AGÊNCIA REGULADORA DE SANEAMENTO BÁSICO E INFRAESTRUTURA VIÁRIA DO
ESPÍRITO SANTO – ARSI

RELATÓRIO DE FISCALIZAÇÃO

RF/DT/GRS/006/2015

ASSUNTO: Fiscalização da prestação de serviços de Esgotamento Sanitário no município da Serra - SES Manguinhos.

Figura 3 - Eficiência de Remoção de DBO da ETE Manguinhos em %.

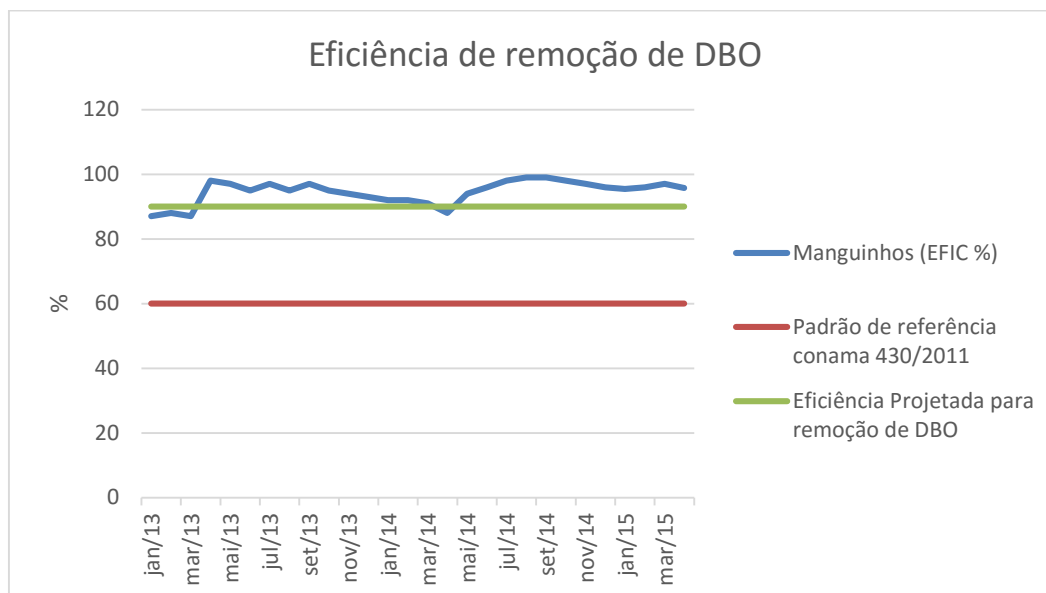
Entretanto, em janeiro, fevereiro e março de 2013, bem como abril de 2014 a ETE Manguinhos apresentou uma eficiência abaixo da eficiência projetada para remoção de DBO, que é de 90%, conforme observado na Figura 3.

C1. Em janeiro, fevereiro e março de 2013, bem como abril de 2014 a ETE Manguinhos apresentou uma eficiência abaixo da eficiência projetada para remoção de DBO, que é de 90%.
